DODATEK č. 1
ke Smlouvě o dílo ze dne 02.06.2023
(dále jen „Dodatek“)

„Rekonstrukce objektu dílny a garáží nákladních vozidel – Jaroměř“

ZMĚNOVÝ LIST

věc: Přeložka EL vedení v areálu stavby

"Užlubi" na sedlové střeše - Jaroměř

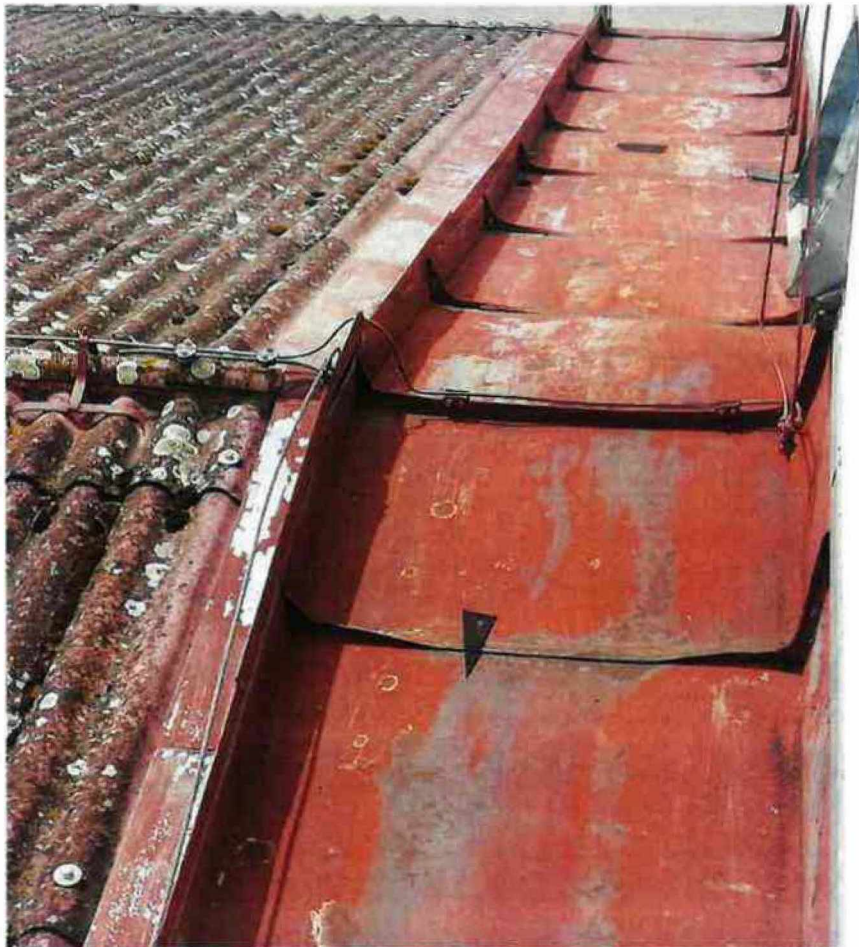
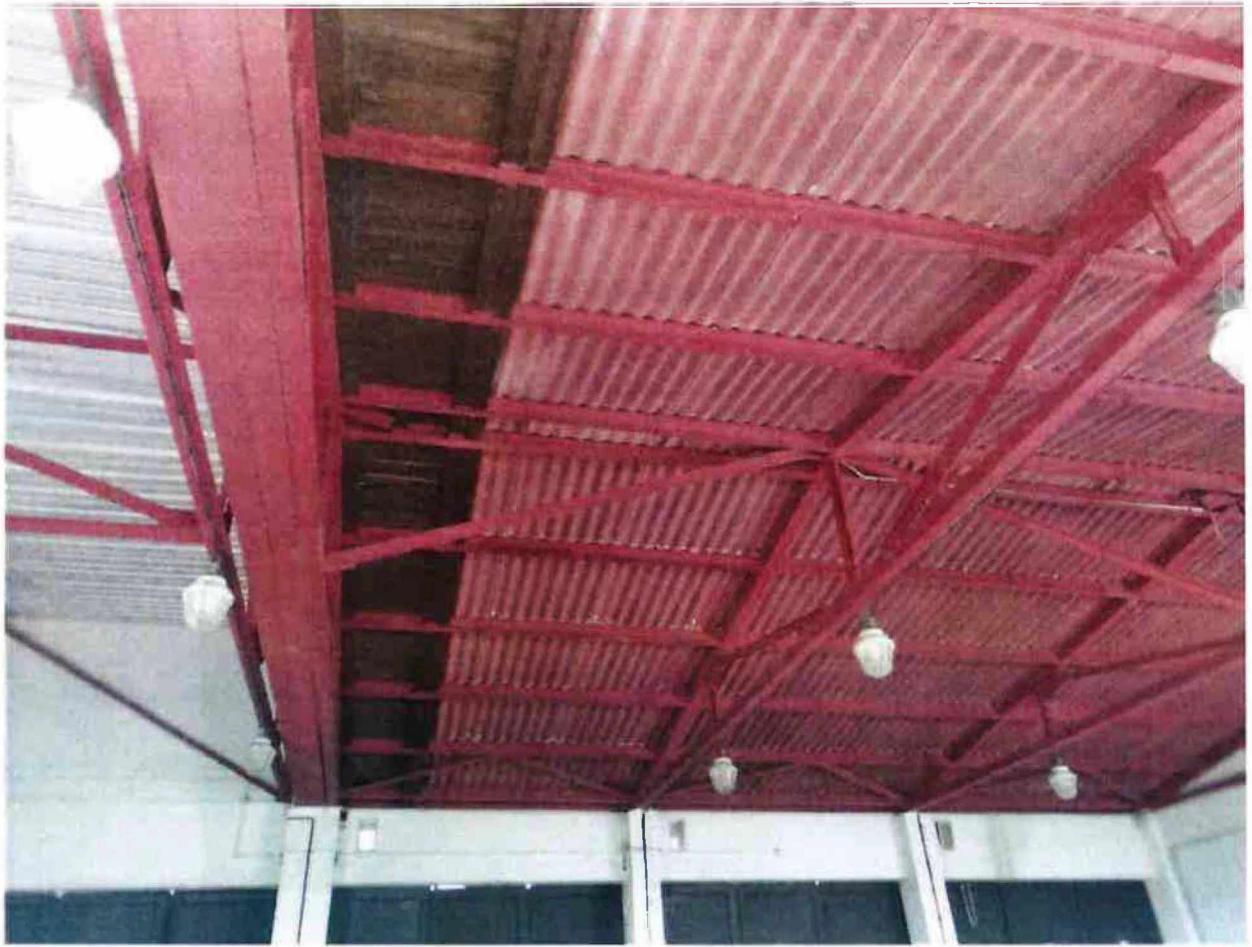
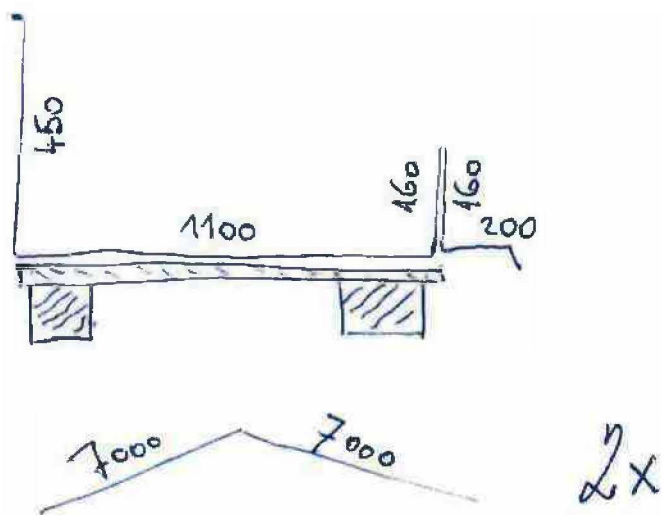
Při provádění prací byla zjištěna neshoda mezi PD a skutečností. Jedná se o sedlovou střechu nad garážemi. V PD bylo uvažováno, že krytina z vlnitého eternitu je od stěny dílny, až po stěnu části garáže s plochou střechou. Na jejím začátku a konci je ve skutečnosti „úžlabí“ pro odvod dešťových vod z přiléhajících plochých střech. Jedná se o falcovaný žlab z pozinkovaného plechu, podložený prkny, přibitými na dřevěné hranoly. Od hřebene ke kraji střechy (okapu) je 7 m – celková délka obou úžlabí je 28 m. Rozvinutá šíře oplechování 2.070 mm.

Změnový list ZL-02 řeší demontáž oplechování žlabu, dřevěného bednění a nosných trámů včetně odvozu a uložení na skládce a začištění omítky pod KZS.

Demontáž meztistřešního žlabu včetně likvidace.

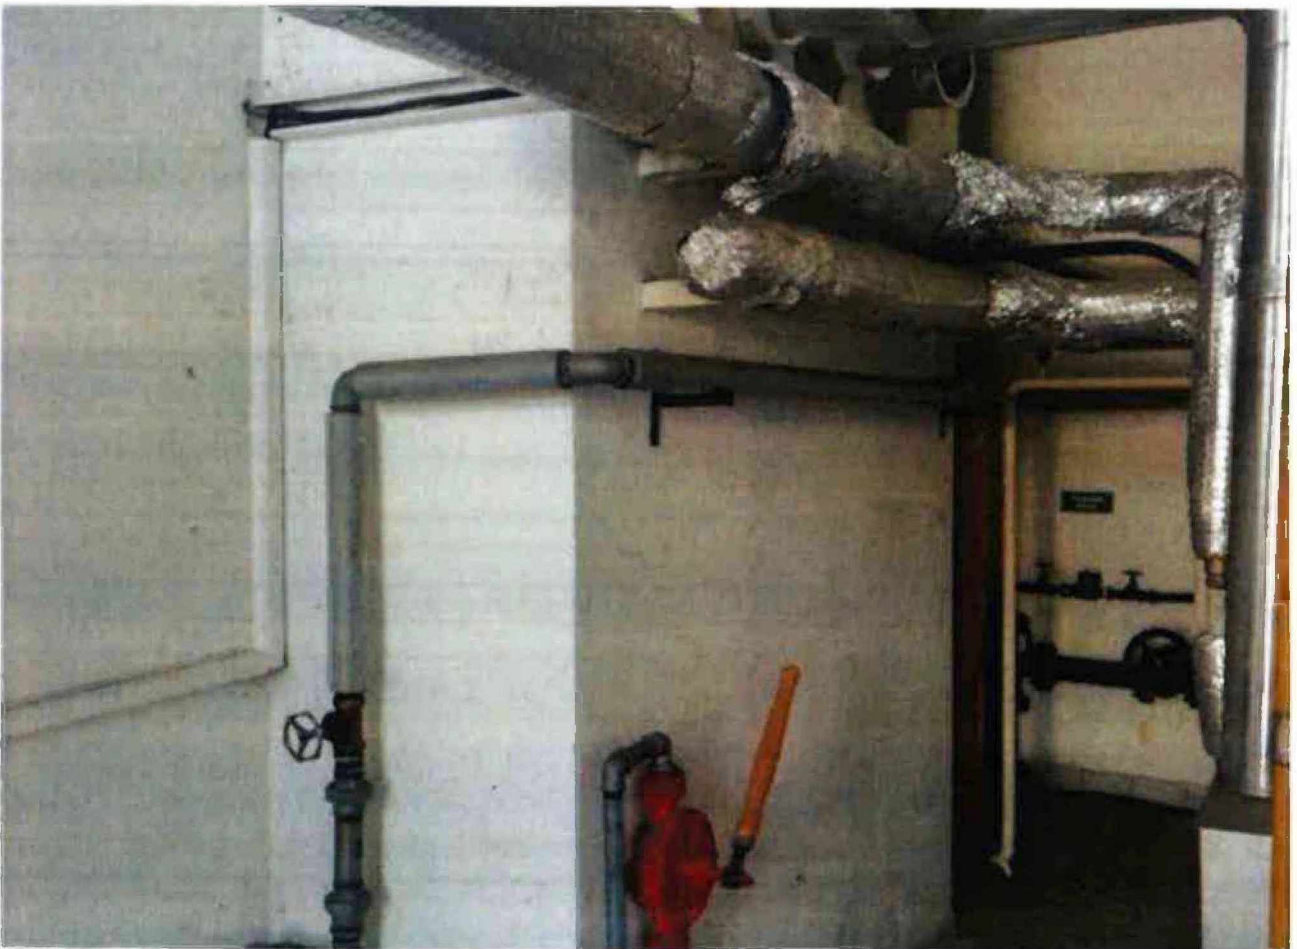
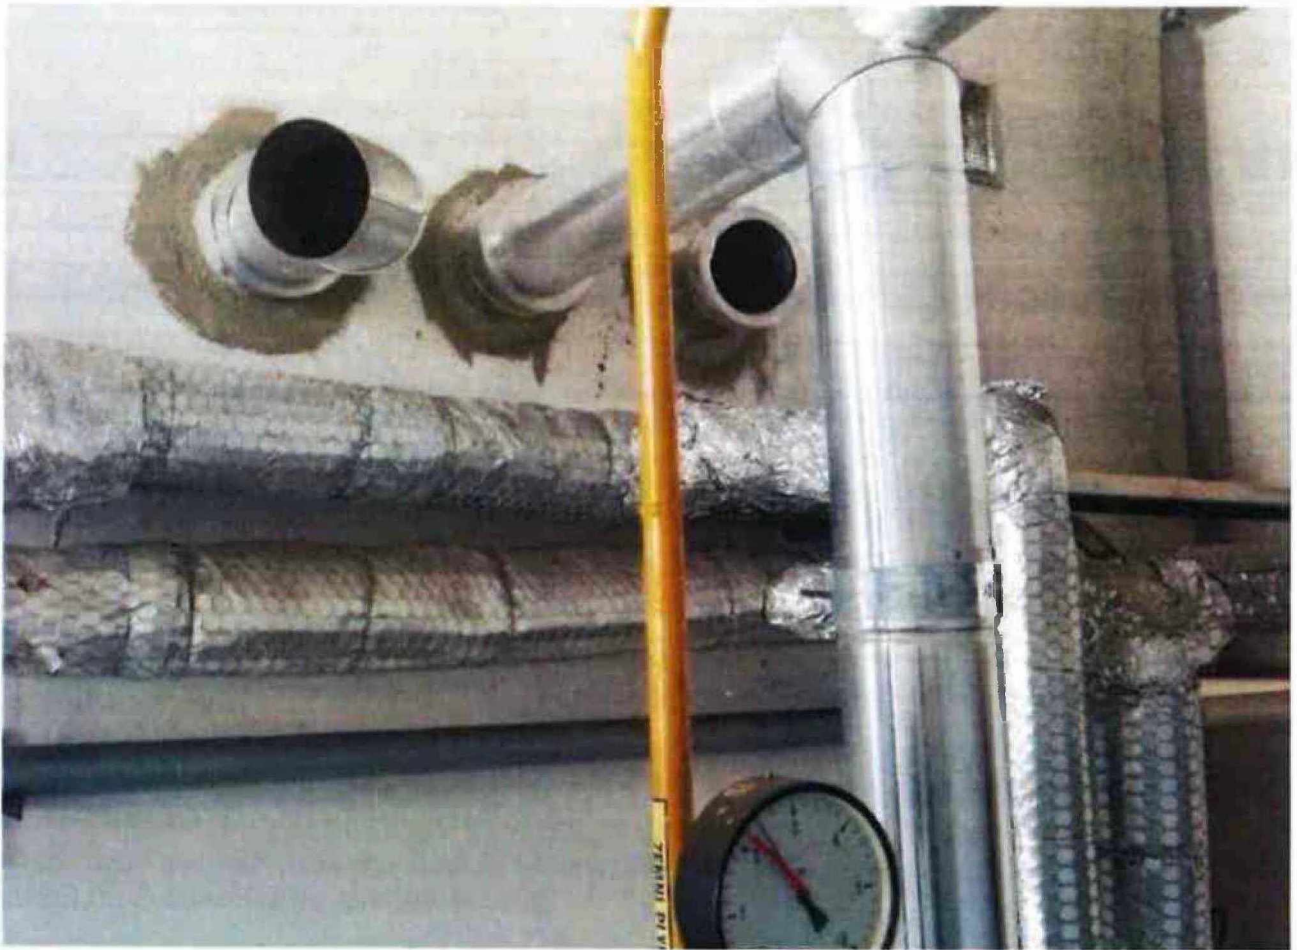
Při provádění prací na stavbě je dle PD a výkazu výměr požadována demontáž 34,32 m² radiátorů a žádná zpětná montáž. V dílně a kompresorovně se opravují omítky, proto je nutné demontovat a zpět namontovat všechna otopná tělesa. Skutečnost je tedy následující:
 Celková plocha demontovaných článků: 31,68 + 10,65 + 31,68 = 73,94 m²
 Celková plocha zpět montovaných článků: 31,68 + 10,65 = 42,26 m²
 1 ks deskového radiátoru se demontuje a zpět montuje.

V rozpočtu je demontáž kouřovodu, osazení zděře po kouřovodu do komína 1 soub., ale ve skutečnosti se demontují 2 soub, vz příloha.

1.2 Popis nového řešení:
Demontáž a zpětná montáž otopných těles včetně likvidace.

| <p>ČÍSLO PŘÍLOHY</p> | <p>D.1.2.1a</p> | <p>FORMÁT</p> <p>1+12 A4</p> | <p>DATUM</p> <p>10/2023</p> | <p>MĚŘÍTKO</p> |

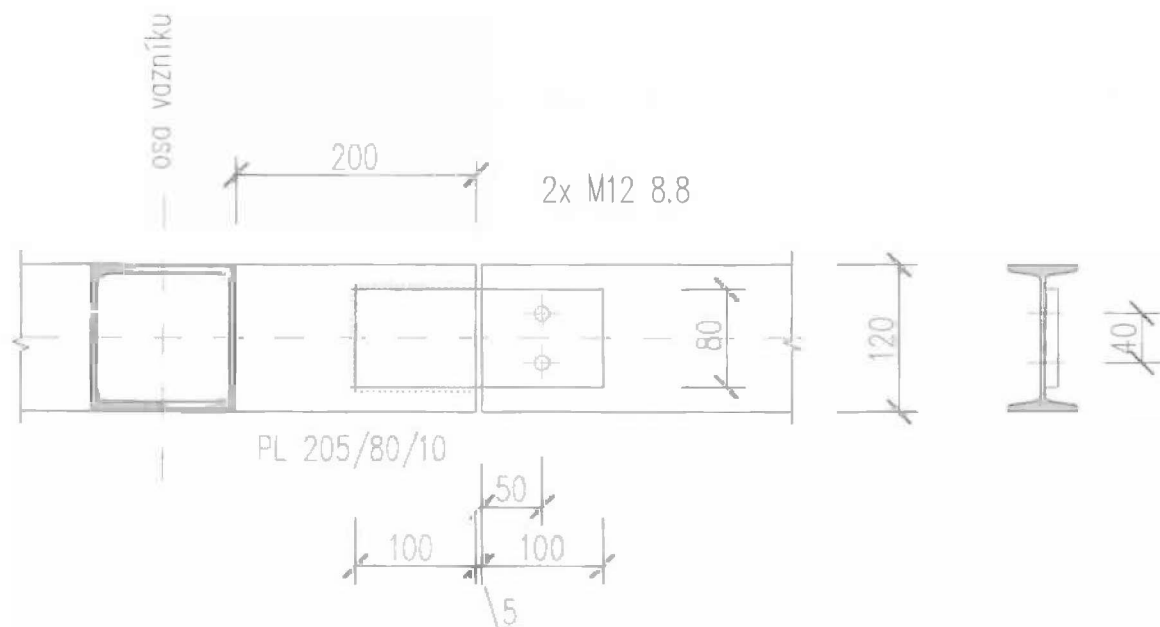
věc: Detail řešení uchycení vaznic.

Projektová dokumentace (výkresová ani textová část) neobsahuje konkrétní návrh řešení.

detail montážního styčnicku
